Verslag huishoudelijke elektrische installatie op laagspanning en zeer lage spanning**Algemeen:**

Referentie: 006-20260427-02	Datum controle: 27/04/2026
Keurder: 006

Eigenaar: XXXXXXXXXX	EAN-code: 541448820056621011
Adres installatie: Bergstraat 2 bus 4, 2400 - Mol	Nummer teller(s): 1sag1200046140
Distributienetbeheerder installatie: Fluvius	
Datum uitvoering installatie: ☐ Vóór 01/10/1981 ☒ Tussen 01/10/1981 en 01/06/2020 ☐ Vanaf 01/06/2020	
Type: ☒ Wooneenheid ☐ Niet-huishoudelijk ☐ PV ☐ Batterij ☐ Laadpaal

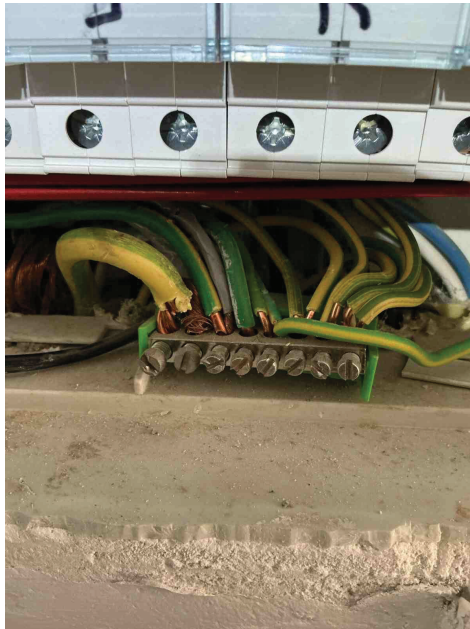
- B34** - Het kabeltype van de meterbord verbinding aan de oorsprong van de installatie beantwoord niet aan de minimale vereisten vastgelegd door de distributienet beheerder. (Boek1: 1.5 + SYNERGRID C1/107)
Opmerking: Kabelmantel van meter bord is gebruikt als aarding.

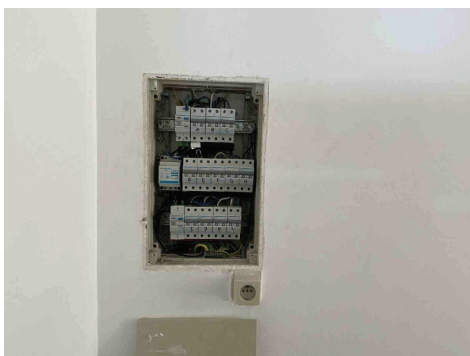
B06 - Het elektrisch verdeelbord heeft niet de minimale beschermingsgraad IPXX-B in een gewone ruimte (Boek 1: 4.2.2.3).
